泊発電所 3 号炉

耐津波設計方針に係る指摘事項回答 (漂流物の影響評価)

令和 5 年 1 2 月 2 2 日
北海道電力株式会社

調査分類B（漁港・市街地における人工構造物）調査範囲図

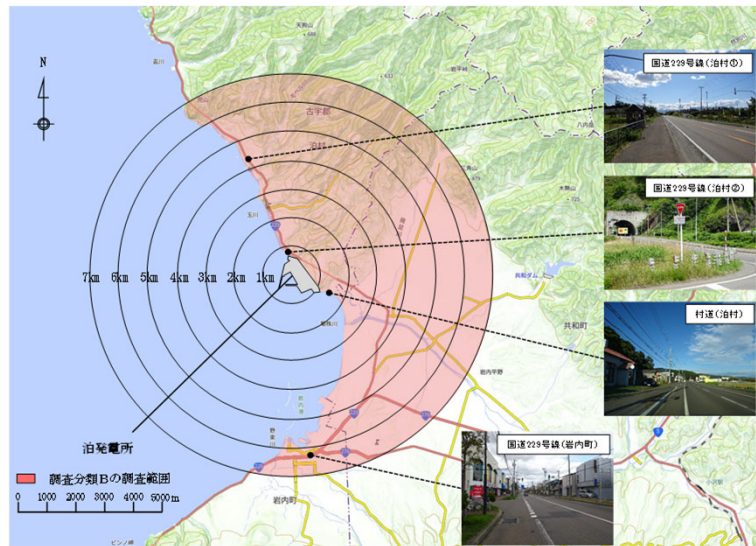
漂流物の影響評価における敷地外の車両の抽出について、現場調査の結果及び地域特性の内容を詳細に示した上で、網羅されていることを説明すること。

- 敷地外の車両の抽出について、調査範囲、調査方法、調査結果、車両の分類・整理結果を示す。
- 調査範囲は、調査分類B（漁港・市街地における人工構造物）の調査範囲とし、目視による調査に加え、発電所周辺500m範囲内にある国道229号線を代表地点として定点撮影による調査を実施した。
- 泊発電所の地域特性として冬季期間における降雪・積雪がある。冬季期間においては、道路の除雪作業を実施する車両が走行する。
- 次項以降に示す現場調査の結果及び地域特性を踏まえ、網羅的に敷地外の車両抽出を行った。

東北地方太平洋沖地震による津波被害を踏まえた
津波警報の改善

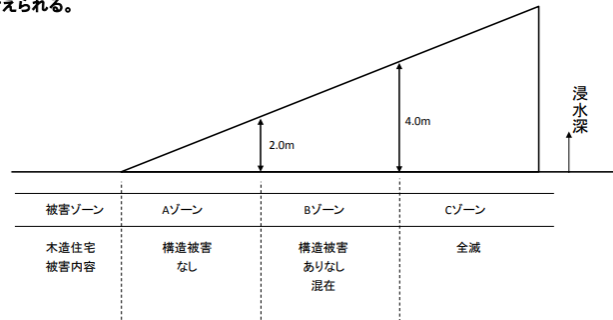
建物の漂流及び滑動の評価について、例えば、2011年東北地方太平洋沖地震に伴う津波の被害実績を踏まえ、敷地内の木造建物が形状を維持したまま漂流又は滑動する可能性を含めて検討するなど、RC造、鉄骨造、木造等の材料及び構造並びに建物の基礎構造の違いを考慮し、地震及び津波による損傷状態を考慮した上で、考え方を説明すること。

●木造建物：浸水深2mが構造被害発生、浸水深4mが流出の目安と考えられる。

●RC造建物：地盤条件に適合した適切な基礎・設計が行われていれば十分に津波に抵抗できると考えられる。
